Avis délibéré de la mission régionale d'autorité environnementale sur la protection et la réhabilitation des captages d'eau potable et réseaux liés, et aux prélèvements d'eau associés, à Sainte-Foy-Tarentaise (73)

Avis n° 2026-ARA-AP-2037-N13969

Avis délibéré le 17 avril 2026

Figure 1: Plan du réseau (source : étude d'impact)

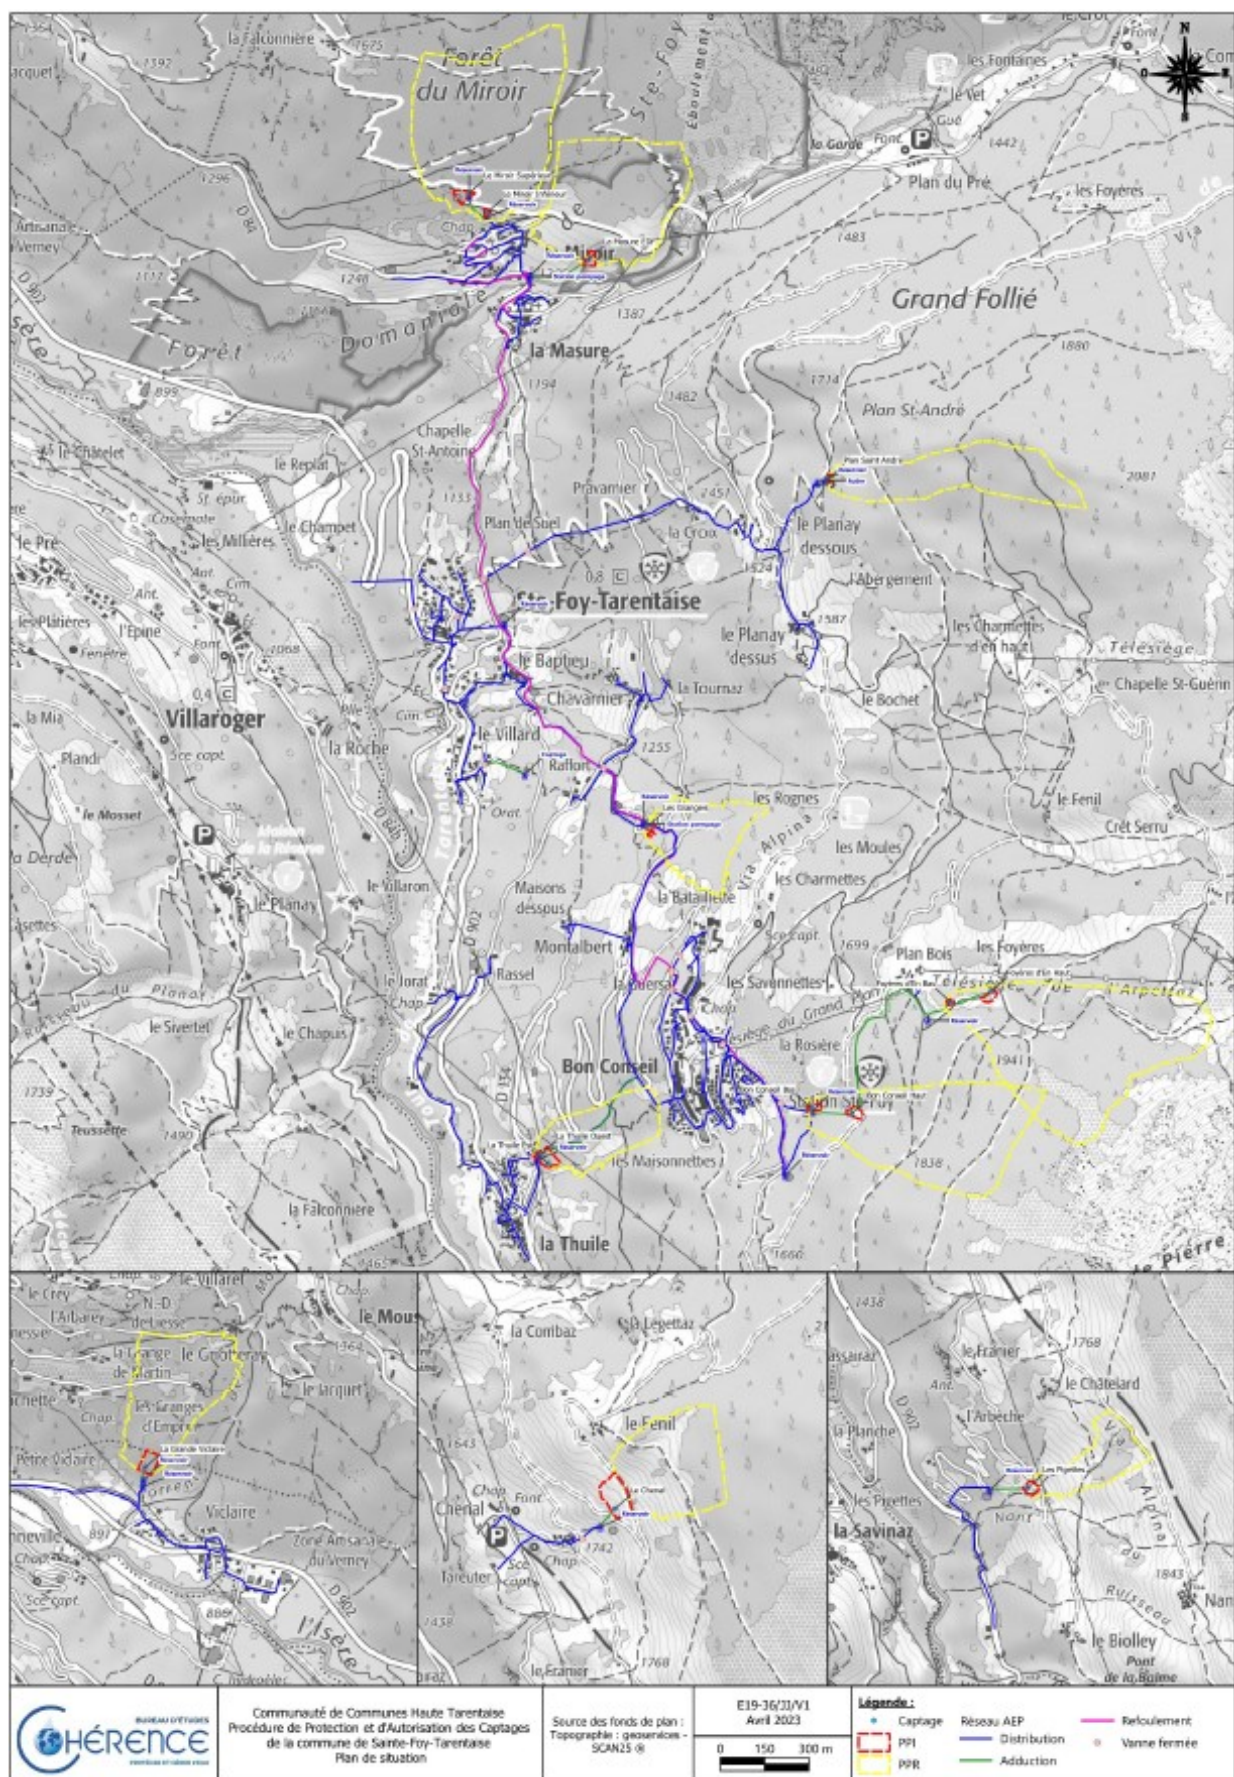
Le réseau existant (cf. le tableau 1 et les figures 1 et 2) est constitué de dix points de captages souterrains exploités, douze réservoirs, 40 kilomètres de réseaux dont 26 en distribution et de deux stations de refoulement. Il dessert un millier d'abonnés et est organisé en huit sous-réseaux ou unités de distribution (UDI), de 10 à 334 abonnés, desservis par un seul ou plusieurs captages :

Enfin, le projet n'inclut aucune intervention sur le réseau de distribution de l'eau potable, ne fournissant aucune information sur sa qualité et d'éventuelles fuites, sauf à mentionner que le réseau du Chenal est « très fuyard », et qu'il conviendra de poursuivre l'amélioration des rendements

bruts des réseaux. Ce point est à documenter pour l'ensemble du réseau de distribution d'eau potable de la commune. Si l'état du reste du réseau justifiait des interventions pour le réhabiliter ou le moderniser, il conviendrait soit de justifier de ne pas les avoir inclus au présent projet, en particulier dans un contexte de raréfaction de la ressource et d'augmentation des besoins en eau de la commune, soit de les inclure au présent projet, de les décrire, d'en évaluer les incidences sur l'environnement et la santé humaine et de présenter les mesures prises pour y remédier.

L'Autorité environnementale recommande d'inscrire explicitement le prélèvement d'eau sollicité comme faisant partie du projet, de préciser les volumes correspondants, d'exposer l'état du réseau de distribution d'eau potable et de justifier l'absence, dans le projet, de réhabilitation de celui-ci et de mesure d'économie de la ressource, ou de la reconsidérer et dans ce cas, d'en évaluer les incidences et de présenter les mesures prises pour y remédier.
